广东茂名健康职业学院第二食堂社会餐饮 企业承包经营项目（电气部分）竣工图

二〇二一年五月

广东茂名健康职业学院第二食堂
社会餐饮企业承包经营项目

三层食堂监控摄像机布置图

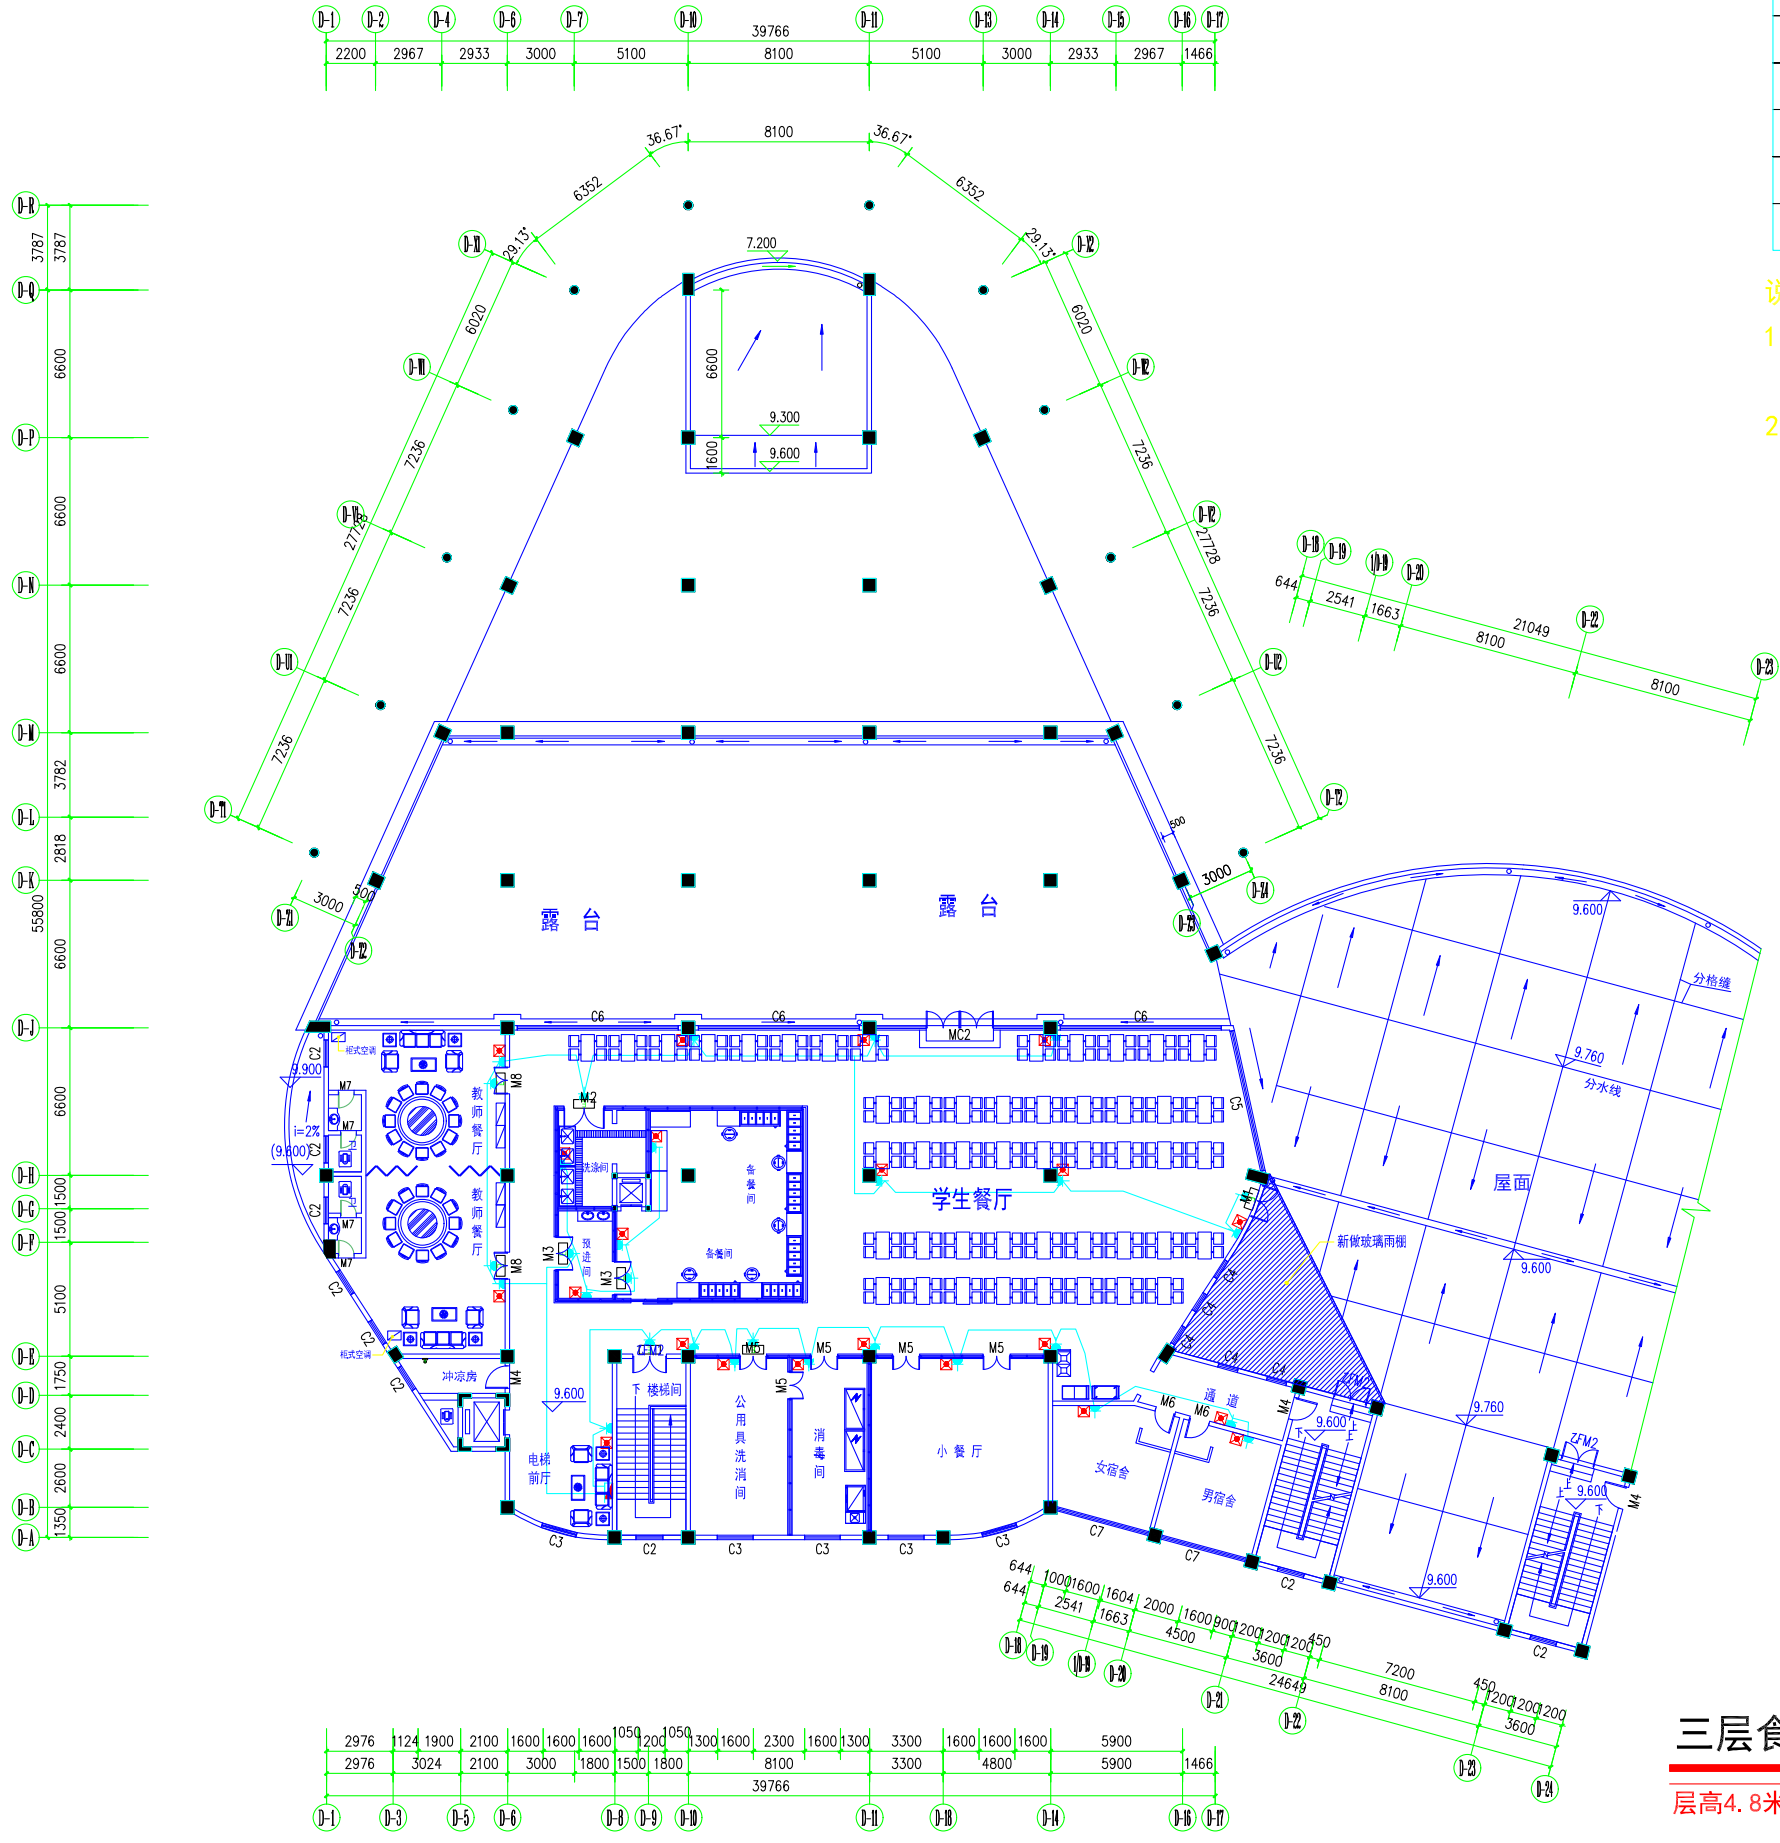
变更：
三层原旧8支监控摄像机，改为5支监控摄像机

三层食堂WiFi路由器布置图

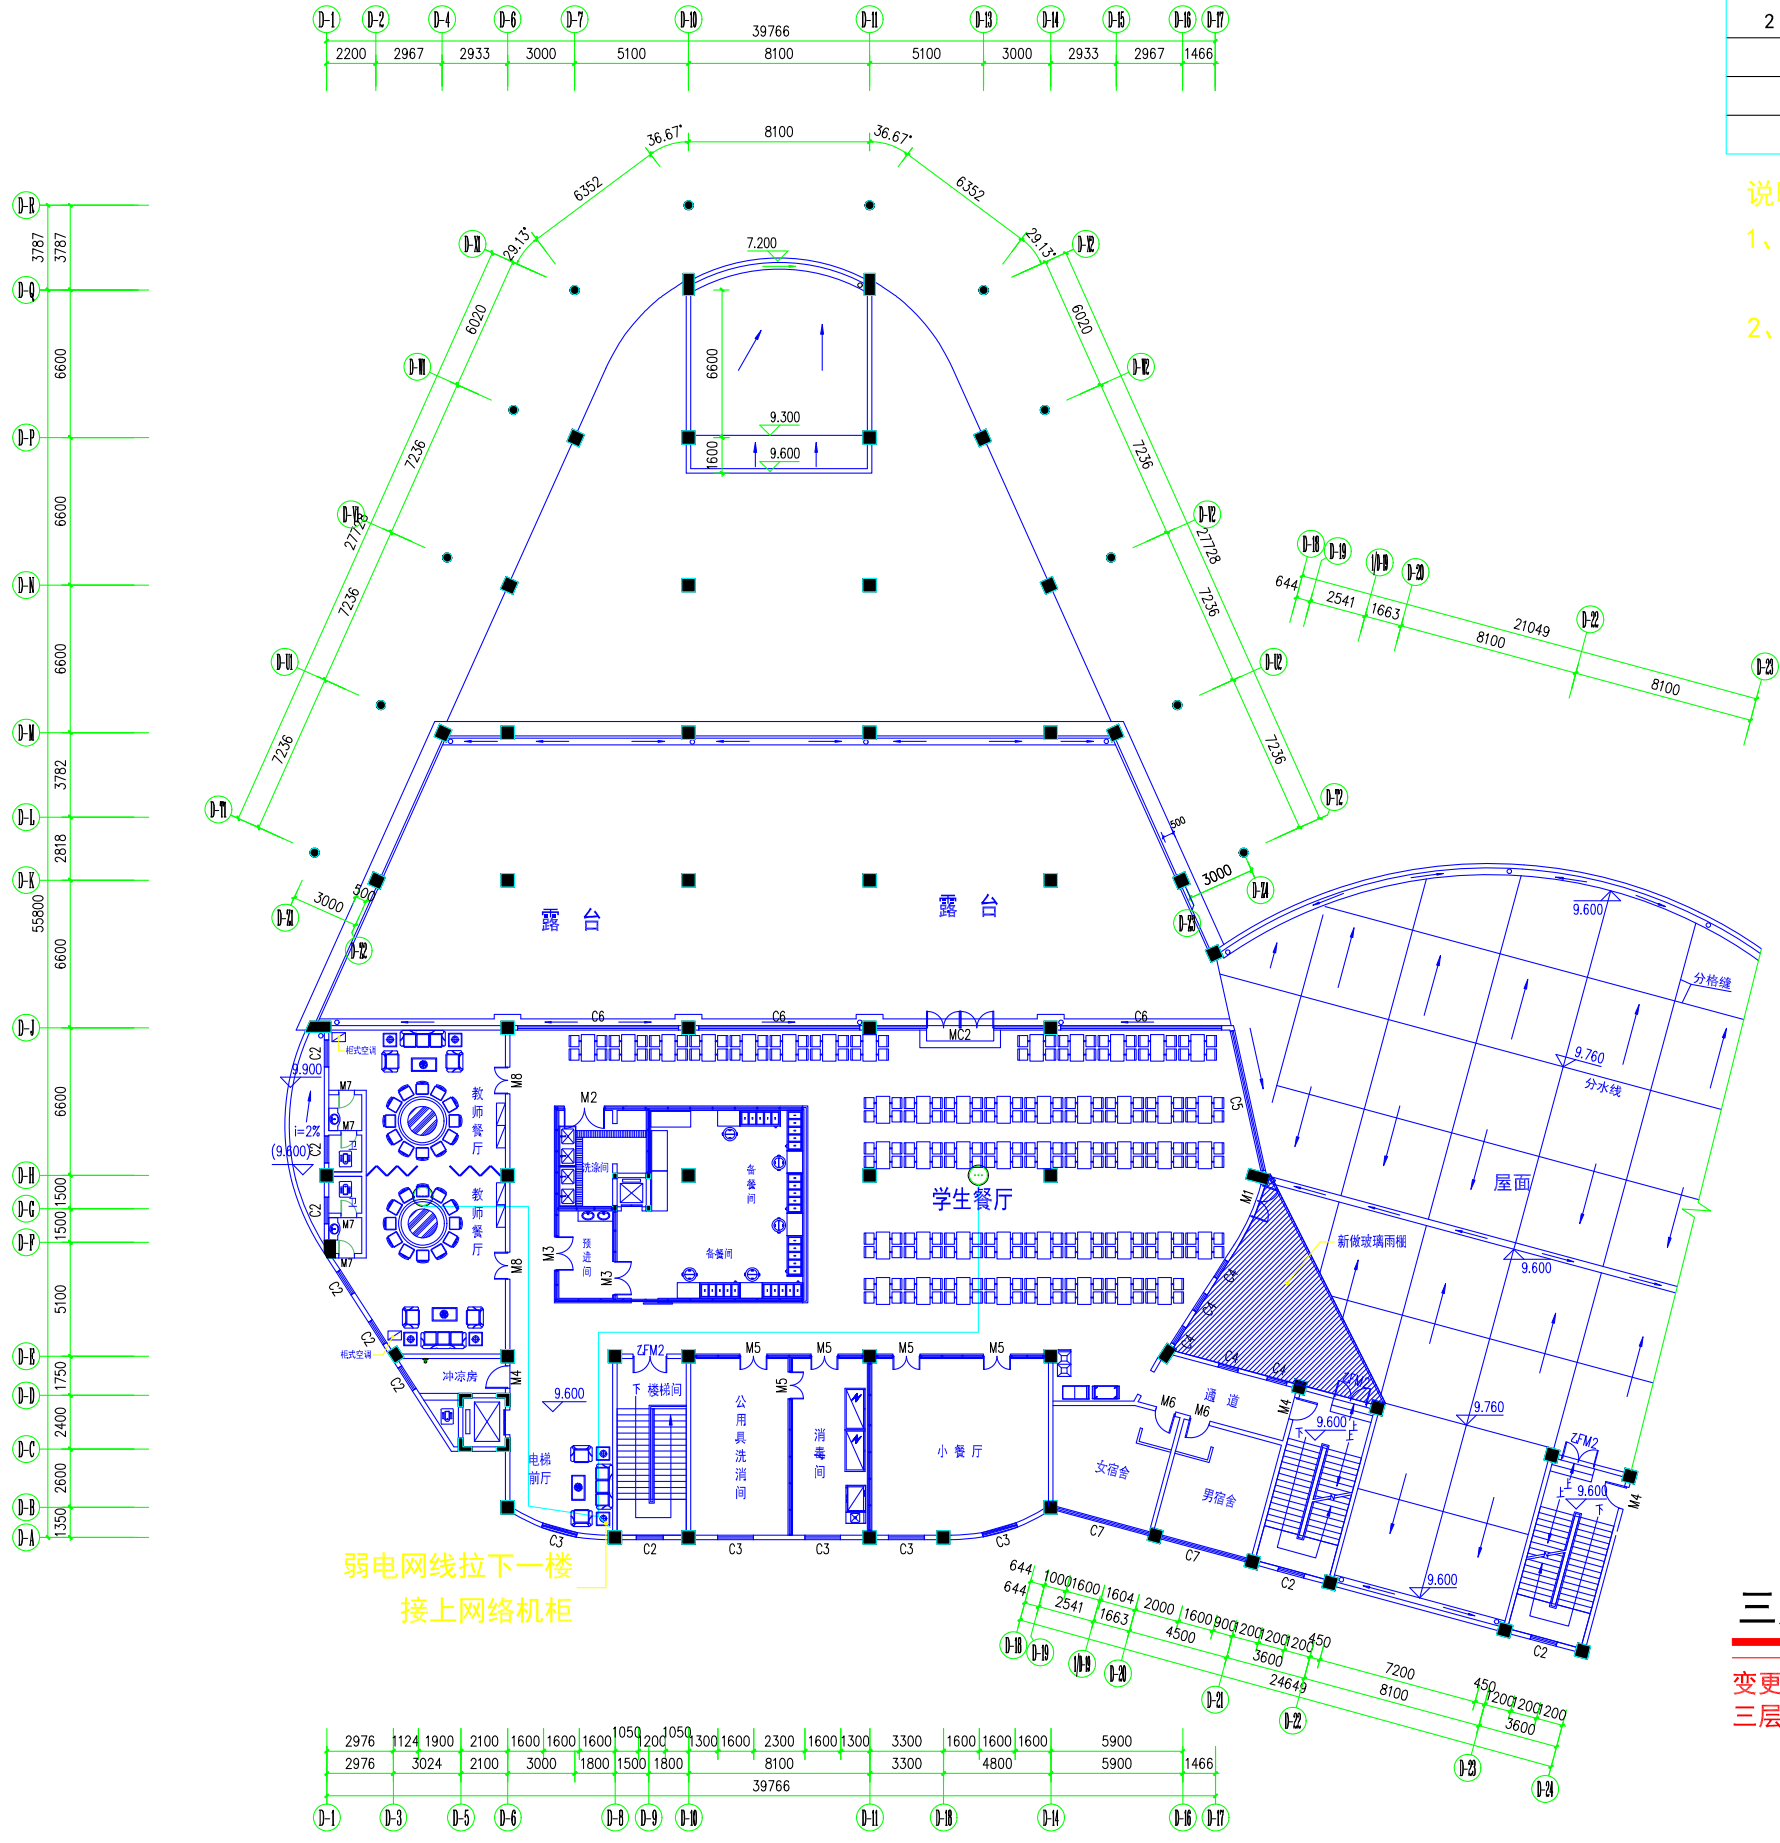
变更：
三层原有5只WiFi路由器，现改为2只WiFi路由器。

三层打饭窗口网络插座布置图

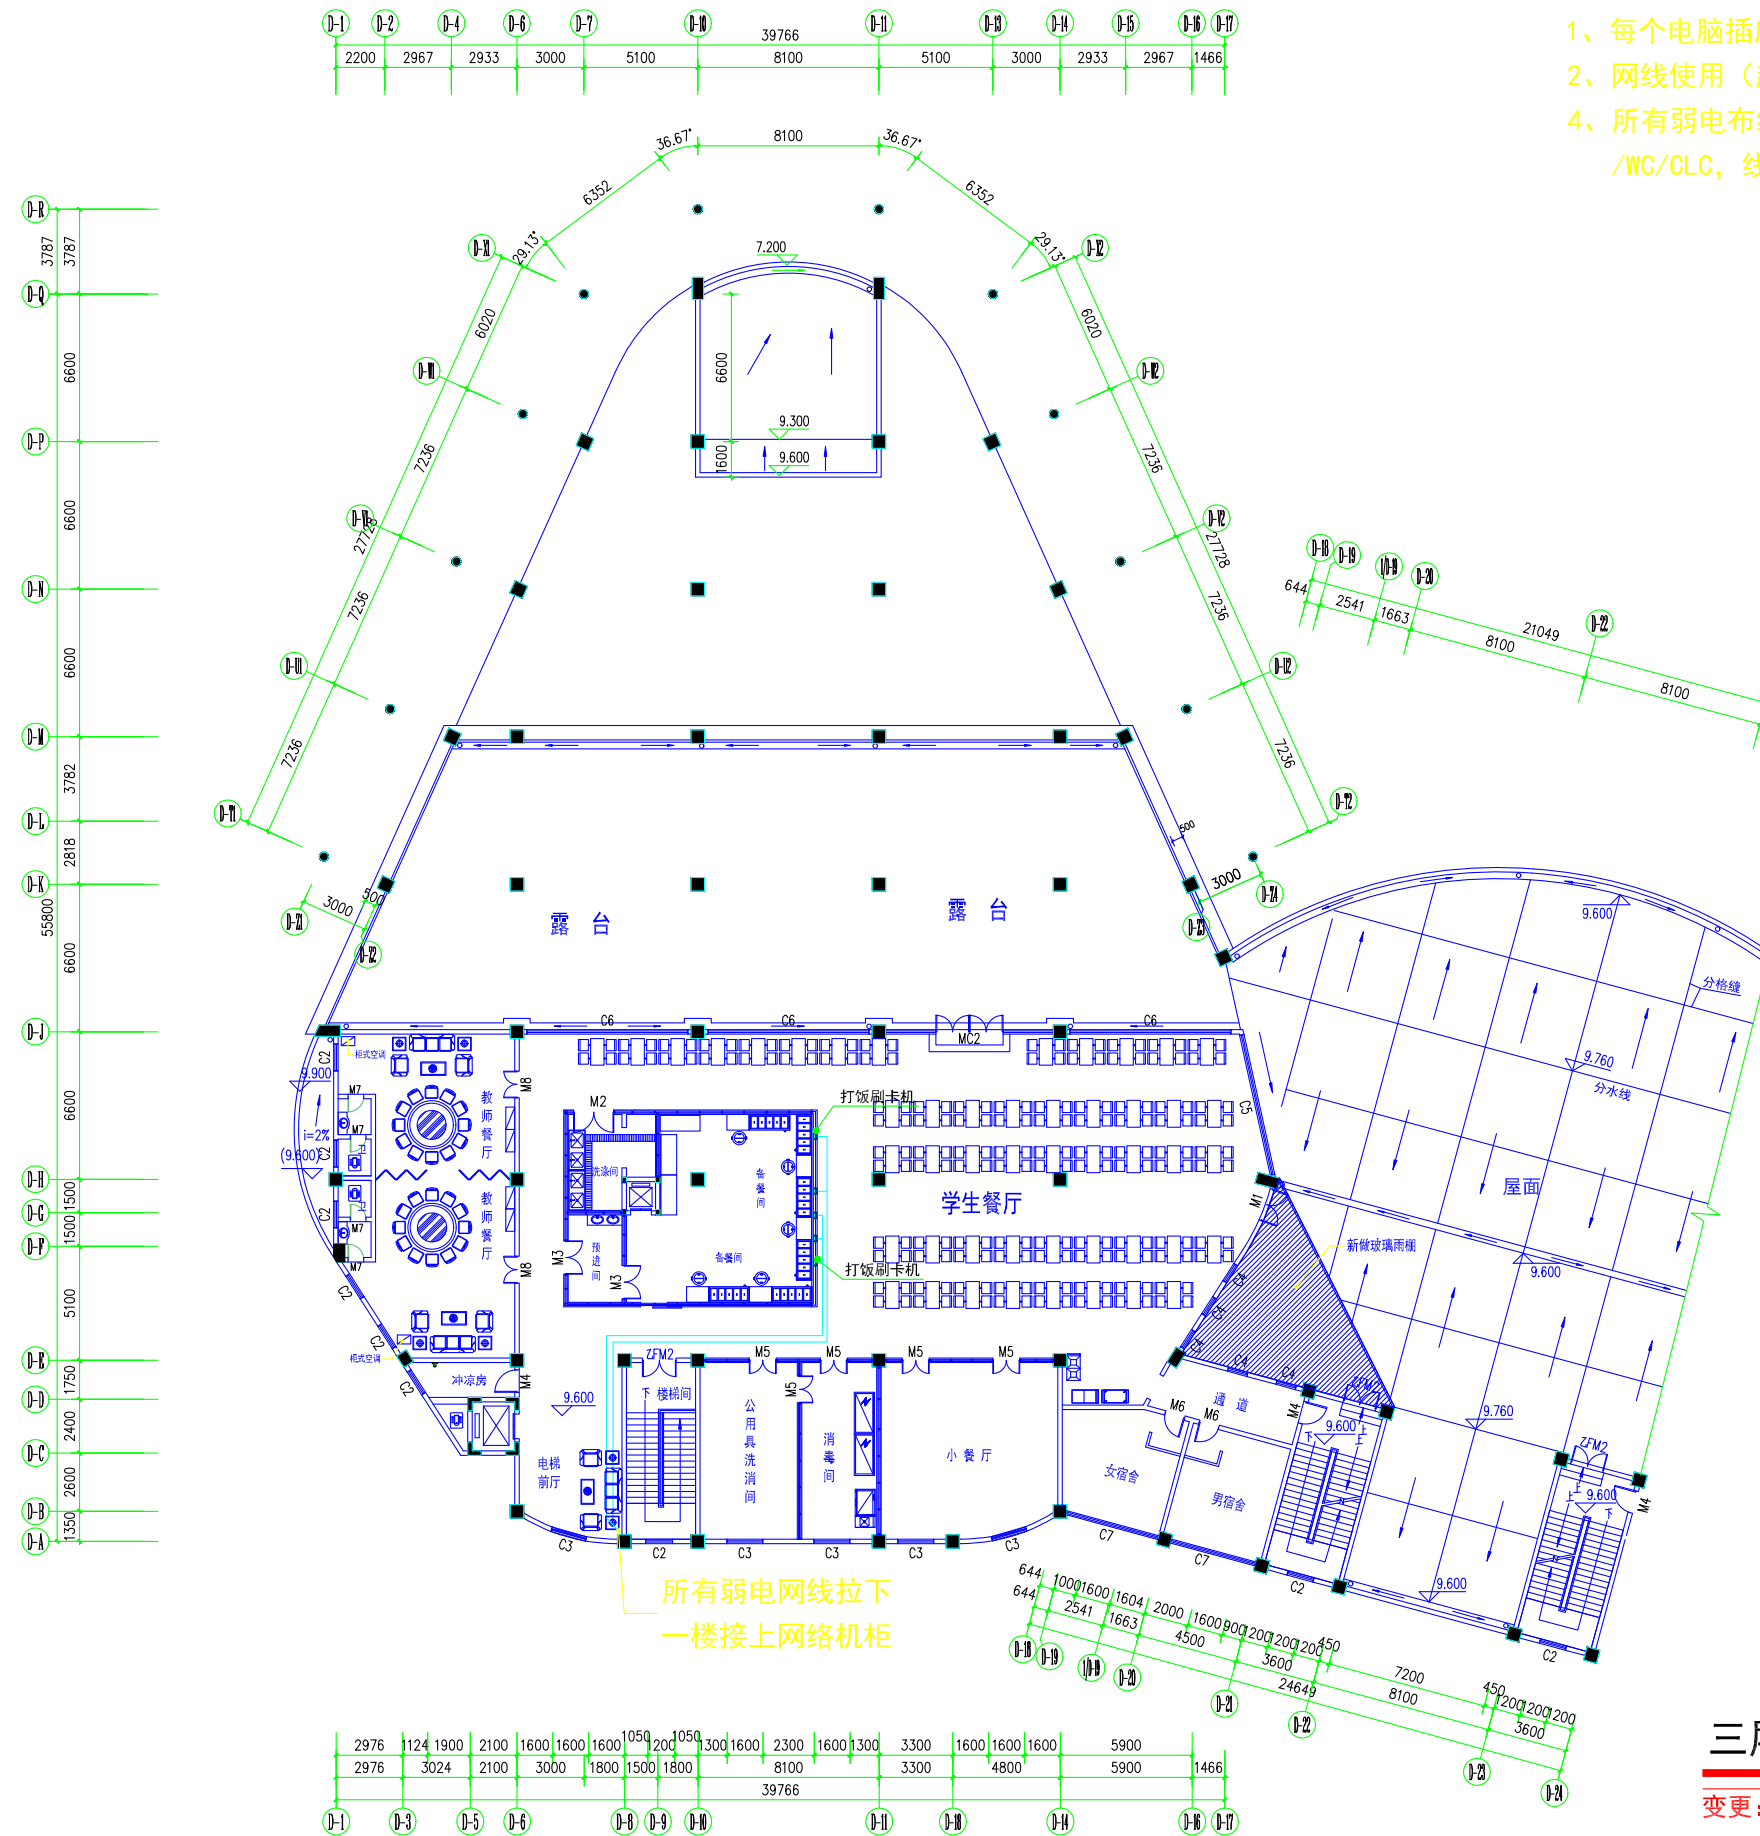
变更：原有9台打饭刷卡机，改为5台打饭刷卡机
